**INFORME DE EJECUCIÓN CONTRACTUAL
CONTRATO DE PRESTACION DE SERVICIOS PROFESIONALES Y DE APOYO
A LA GESTIÓN**

**OBSERVACIONES INFORMACIÓN DE
CIBERDEFENSA 27/11/2025**

En la revisión de la información aportada con relación al tema de iluminación y eléctrico se presenta, los siguientes temas a ajustar

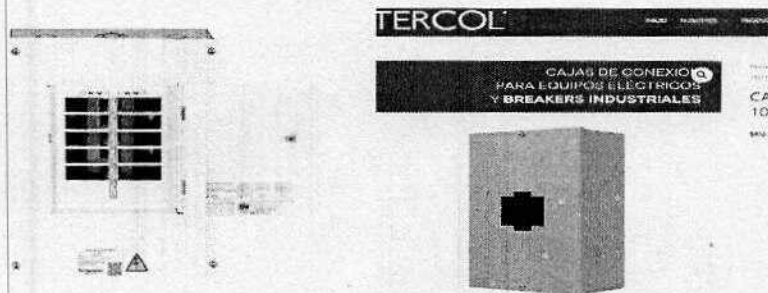
- Si se observa el diagrama unifilar, dando cumplimiento a la norma, se recomienda que los tableros eléctricos a ubicarse en el nuevo cuarto técnico sean tableros que manejen interruptores tipo riel y no enchufables, donde tengan incluido el espacio para el totalizador y no como esta propuesto con cajas de 30x19x12 y tablero bifásico con enchufables por separado. Esto considerando la Carga de UPS de 10 KVA

Elementos presentados por el contratista, que no corresponde a lo mostrado en plano

- De acuerdo a lo indicado se contemplan 2 PDU, no una como lo mostrado en el cuadro que solo 1. En mesas indicaron que con la nueva solución se requerían 2
